INFORME DE CONTROL ESPECÍFICO N° 001-2025-2-0361-SCE

SERVICIO DE CONTROL ESPECIFICO A HECHOS CON PRESUNTA IRREGULARIDAD A MUNICIPALIDAD DISTRITAL DE MARIA PARADO DE BELLIDO

"EJECUCIÓN CONTRACTUAL DEL PROYECTO: INSTALACIÓN DEL SERVICIO DE AGUA SISTEMA DE RIEGO POR ASPERSIÓN EN CINCO ANEXOS DE LA COMUNIDAD DE POMABAMBA, DEL DISTRITO DE MARÍA PARADO DE BELLIDO, PROVINCIA DE CANGALLO, REGIÓN AYACUCHO AL PERIODO DE 2020 AL 2022"

Fotografía n.° 47

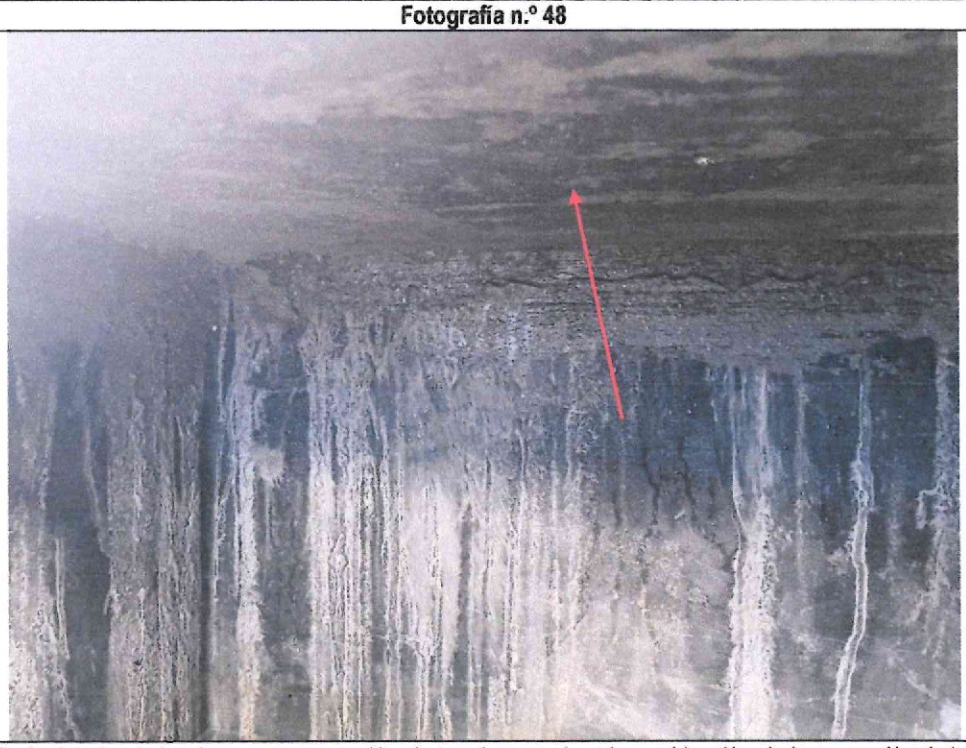
Techo interior de la cámara rompe presión sin tarrajeo - anexo de Roccray.
